RESOLUCION No.

POR MEDIO DE LA CUAL SE RESUELVE UN RECURSO DE REPOSICIÓN, Y SE TOMAN OTRAS DETERMINACIONES

EL SUBDIRECTOR DE RECURSOS NATURALES DE LA CORPORACIÓN AUTÓNOMA REGIONAL DE LAS CUENCAS DE LOS RÍOS NEGRO-NARE "CORNARE", en uso de sus atribuciones legales y delegatarias y

Que por medio del escrito radicado N° **CE-11467** del 09 de julio de 2021, la sociedad **TRANSMETANO E.S.P. S.A.**, a través del representante legal suplente, el señor **JOSE MAURICIO RODRIGUEZ HORTA**, interpuso recurso de reposición en contra de la Resolución N° **RE-04040** del 24 de junio de 2021, solicitando lo siguiente:

Figura 2. Transformación de coordenadas allegadas por el usuario según formato exigido en la Corporación.

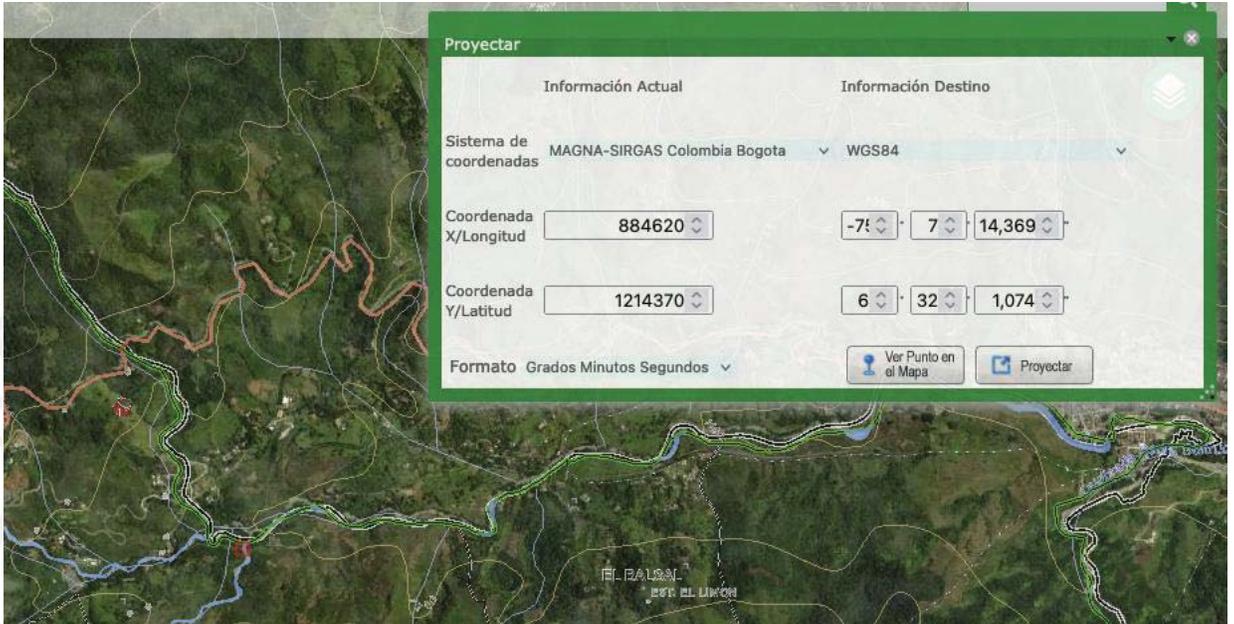
Respecto al cruce subfluvial en la quebrada La Chorrera se pudo evidenciar un error de coordenadas, dando un desfase de aproximadamente 3,8 km entre las enviadas por el usuario (y que fue visitado en campo) y las coordenadas tomadas en campo. Por lo tanto debe corregirse.

Obra N°:			1			Tipo de la Obra:		Cruce subfluvial	
Nombre de la Fuente:			Q. La Chorrera			Duración de la Obra:		Permanente	
Coordenadas						Profundidad(m):		2,50*	
LONGITUD (W) - X			LATITUD (N) Y			Z		Ancho(m):	
								Variable	
-75			7			14,37		6	
								32	
								1,1	
								1061	
								Longitud(m):	
								39,0	
								Pendiente longitudinal (%)	
								Profundidad de Socavación(m):	
								0,27	
								Capacidad(m³/seg):	
								76,50	
								Cota Lámina de agua de la fuente de Tr= 100 años (m)	
								1188,8	
								Cota Clave de la obra(m)	
								1184,2	
Observaciones:			* No se da un valor exacto, pero se propone 2,50 m como la profundidad mínima, basado en la socavación, el lecho y la zanja. La cota del lecho en la sección de intervención es de 1187,4 (Según la topografía usada para la modelación en el Hec-RAS)
